**AVIS RELATIF À LA PROTECTION
CONTRE LES EVENTUELS EFFETS NOCIFS ET NUISANCES
PROVOQUÉS PAR LES RAYONNEMENTS NON IONISANTS
GÉNÉRÉS PAR DES ANTENNES ÉMETTRICES STATIONNAIRES**

Commune : MESSANCY - Exploitant : ORANGE

Référence exploitant : 095R1_2 / 30025R1_1 / 40025R1_1

Rapport n° 3949 / 2023

Figure 1 : Vue en plan des lieux de séjour et des points de contrôle

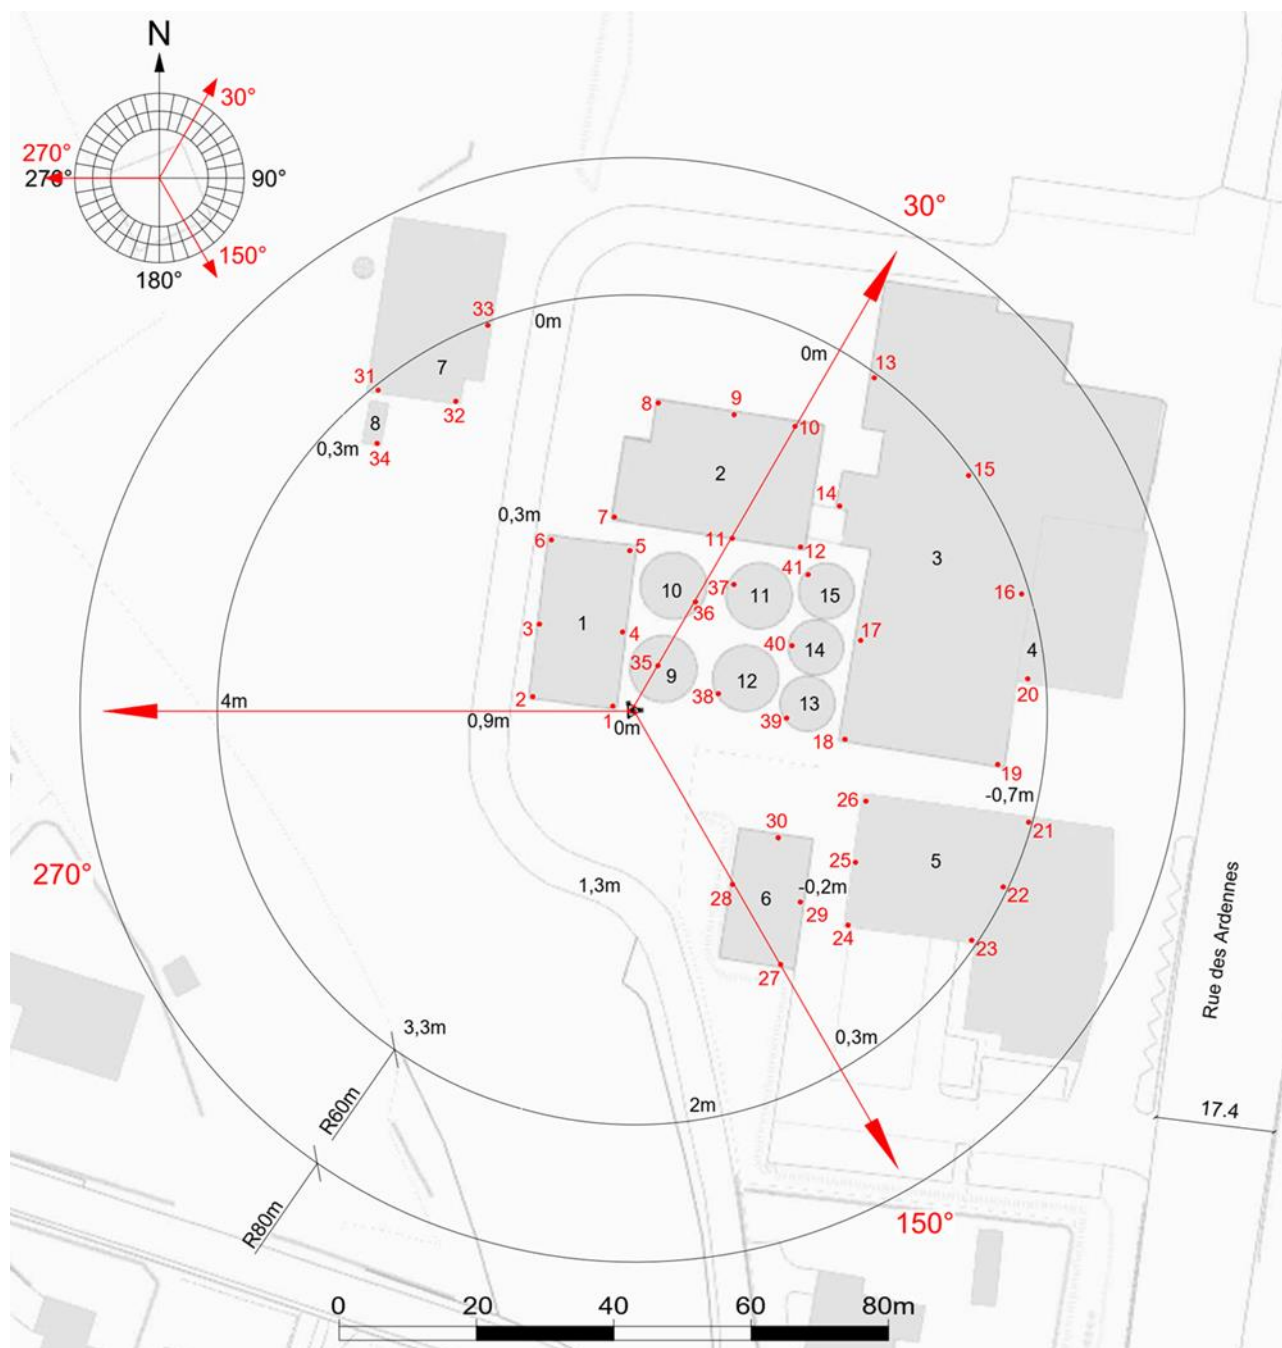
- le numéro du point de contrôle repris sur un des plans de la figure 1;
- le numéro du LS dans lequel se trouve le point de contrôle de la 1^{ère} colonne ;
- l'atténuation d'obstacle prise en compte pour le calcul de l'indice d'exposition dans le LS ;
- le résultat du calcul de l'indice d'exposition.

En ce qui concerne les antennes de l'installation mentionnées dans le tableau 1, la distance maximale à laquelle la limite pourrait être atteinte, à l'extérieur, est égale à 74,1 m. S'il n'y a pas de LS à une distance inférieure, les antennes respectent forcément la limite d'immission.

Dans le cas des LS situés à l'intérieur des bâtiments, une atténuation d'obstacle est prise en compte et il en résulte que la distance maximale à laquelle la limite pourrait être atteinte se réduit à 52,5 m.

Les résultats de l'évaluation décrite au paragraphe 4 indiquent que les antennes émettrices stationnaires de l'installation faisant l'objet du présent avis ne produisent pas, dans un lieu de séjour, un rayonnement électromagnétique maximum supérieur aux limites fixées à l'article 4 du décret.

Figure 2 : Vue en plan des installations d'antennes dans un rayon de 300 mètres autour de l'installation faisant l'objet de la demande d'avis

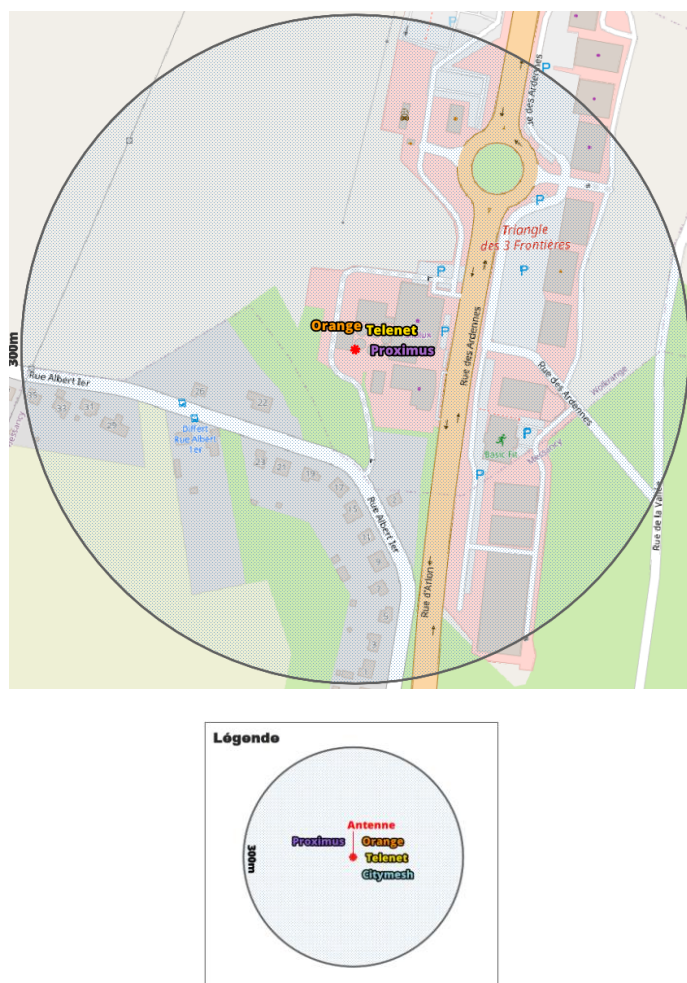
Le plan en projection verticale de la figure 2 indique la localisation des antennes actives éventuelles visées par le décret et situées dans un rayon de 300 mètres autour de l'installation référencée dans le paragraphe 2. Les données de localisation de ces antennes et les avis correspondant sont accessibles via le cadastre en ligne des antennes émettrices stationnaires⁶.

Compte tenu du nombre d'installations localisées dans la figure 2, il apparaît que l'intensité du rayonnement électromagnétique généré, dans les lieux de séjour situés à proximité de l'installation référencée dans le paragraphe 2, par l'ensemble des antennes émettrices stationnaires de l'ensemble des exploitants du même site d'antennes émettrices stationnaires respecte la limite fixée à l'article 4, § 2 du décret.
